Mission régionale d'autorité environnementale
CENTRE - VAL DE LOIRE

**Avis délibéré
Mise en compatibilité n°1 du
plan local d'urbanisme (PLU)
de Reugny (37)**

N°MRAe 2023-4365

Plan du zonage du PLU avant et après mise en compatibilité (source : notice de la mise en compatibilité, page 8)

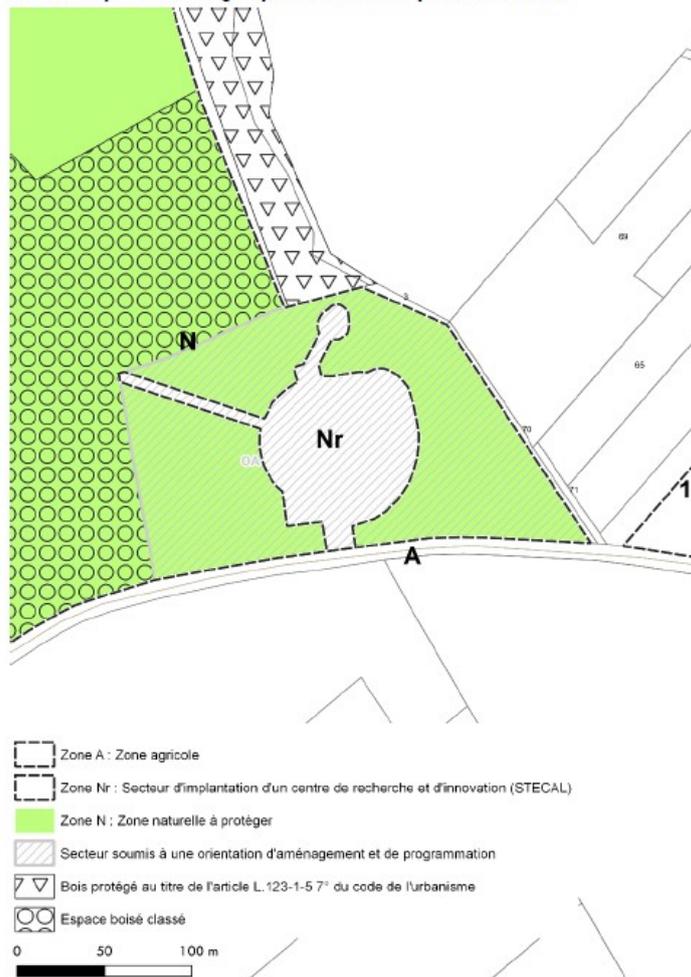
Le projet est actuellement incompatible avec le PLU de Reugny, et notamment de son projet d'aménagement et de développement durables (PADD), de son règlement graphique et de son règlement écrit. Les terrains envisagés pour l'aménagement sont en effet classés en zone agricole « A » du PLU en vigueur, dont le règlement ne permet pas la création de constructions ou aménagements à vocation d'hébergements, de recherche et de bureaux nécessaires au projet.

De plus, l'implantation isolée à l'écart du bourg ou des hameaux et au cœur des espaces boisés n'est pas compatible avec les orientations actuelles du PADD, notamment en matière de limitation de l'urbanisation diffuse et du mitage urbain.

- à reclasser la partie (7 150 m²) de la parcelle concernée par l'implantation des constructions et aménagements au sein d'un secteur de taille et capacité d'accueil limitées (Stecal²) « Nr » destiné à l'accueil d'une structure de recherche innovante ;

- à classer en zone « N » le reste de la parcelle (2,16 ha) pour prendre en compte son caractère boisé ;
- à créer une orientation d'aménagement et de programmation (OAP) sur l'ensemble de la parcelle concernée par le projet avec des orientations et des principes d'aménagement portant notamment sur la protection des boisements et la préservation des zones humides ;

Plan du zonage actuel du PLU de Reugny (source : géoportail-urbanisme.gouv.fr)

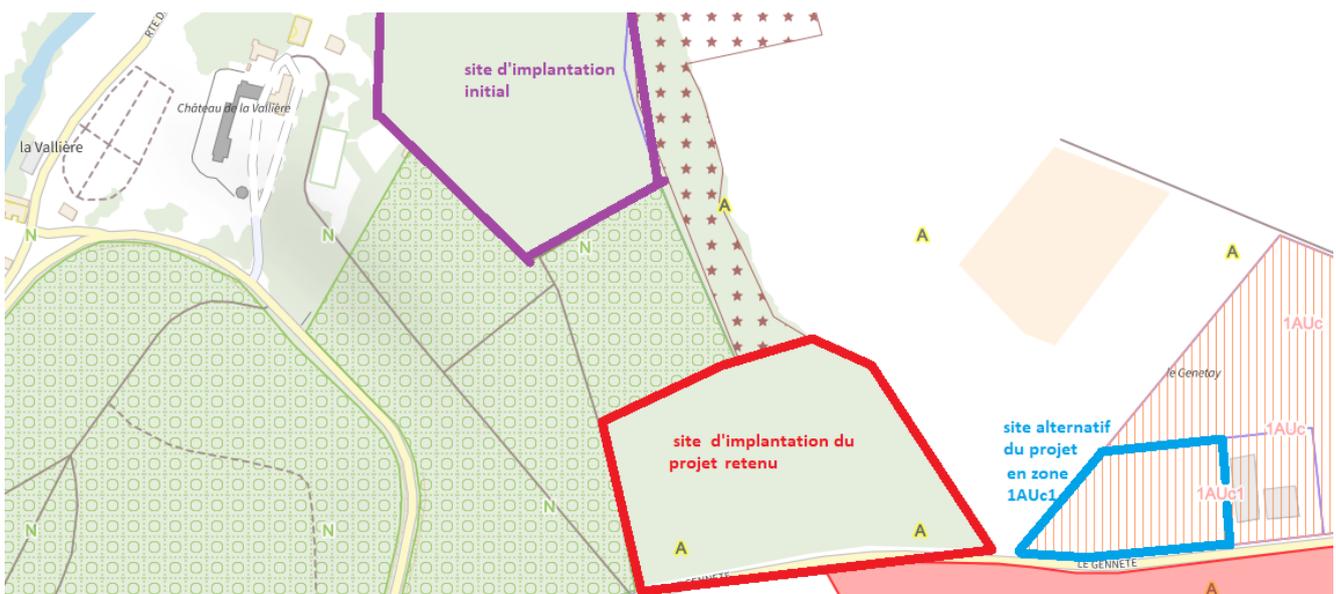
- une surface d'environ 7 500 m² en zone 1AUc1 (pouvant accueillir des activités artisanales) sur le plateau agricole de Reugny (zone bleue sur le plan ci-dessous), qui s'avère être à proximité immédiate de la zone d'implantation choisie par le pétitionnaire (zone rouge) ;
- une parcelle localisée sur le boisement à proximité immédiate du château (zone violette).

S'agissant de la parcelle en zone 1AUc1, l'enjeu paysager, ici associé à l'isolement sur un plateau agricole sans végétation haute, est en particulier invoqué pour rejeter cette implantation, pourtant potentiellement compatible avec les besoins en foncier initialement exprimés et située en zone à urbaniser, non boisée et en dehors de tout réservoir de biodiversité (contrairement à l'implantation retenue, voir partie 2.2).

L'autorité environnementale recommande de compléter son dossier par une analyse comparative plus détaillée de ce site alternatif et du site d'implantation retenu.

Délimitation de la zone humide et de la « zone d'alerte » (source : rapport d'évaluation environnementale, page 42)

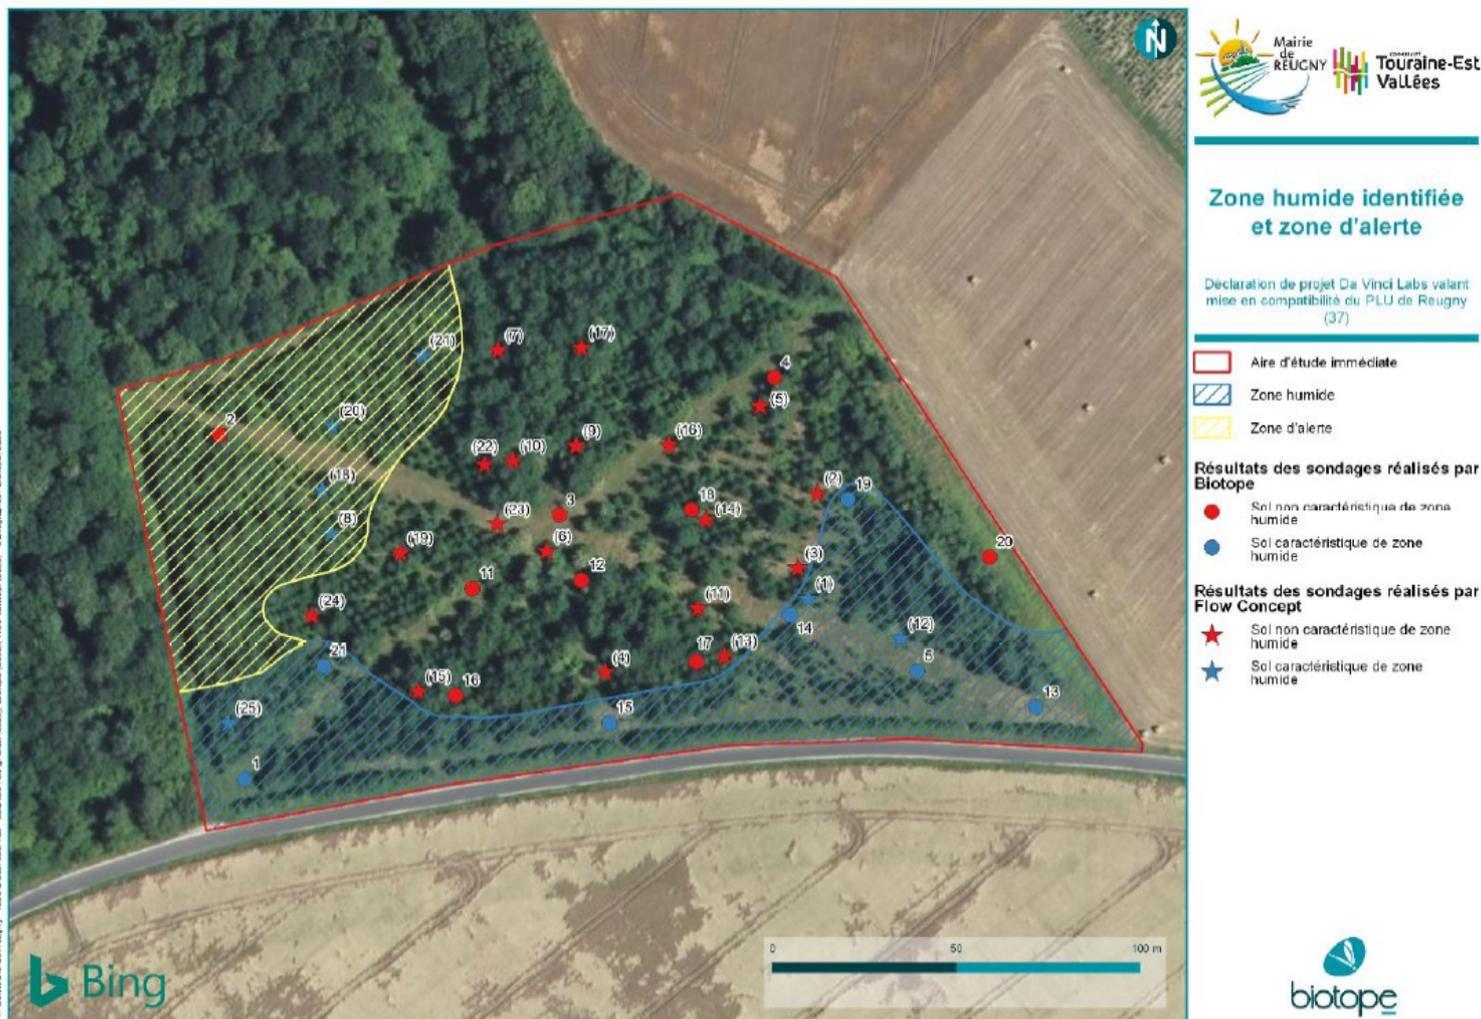
En tout, 41 sondages pédologiques ont été réalisés pour identifier les zones humides sur le site, suffisamment répartis sur l'aire d'étude immédiate. Parmi ces sondages, 14 situés au sud de la parcelle et au nord-ouest, ont révélé un sol caractéristique de zone humide. Une zone humide a bien été délimitée au sud de la parcelle le long de la route RD 55. Néanmoins, si le rapport d'évaluation environnementale indique bien que « les sondages [...] mettent également en évidence la présence d'une zone humide au nord-ouest de l'aire d'étude », celle-ci n'est qualifiée que de « zone d'alerte » dans le rapport d'évaluation environnementale (page 41) considérant que les sondages réalisés ne permettent pas de délimiter précisément la zone humide.

L'autorité environnementale rappelle que, en l'absence de végétation hygrophile, la morphologie des sols suffit à définir une zone humide (article R. 211-108 du code de l'environnement) : l'insuffisance de sondages pour délimiter précisément cette zone humide ne doit pas avoir pour conséquence de soustraire une zone présentant bien des sols caractéristiques de zone humide. Une enveloppe plus large peut être définie pour la zone humide pour prendre en compte ces incertitudes, comme cela a finalement été fait pour délimiter cette « zone d'alerte ».

L'autorité environnementale recommande de revoir la définition de « zone d'alerte » en « zone humide » de la partie nord-ouest du site et, au regard des fonctionnalités de ces deux zones humides affectées, de présenter une solution de compensation adaptée.
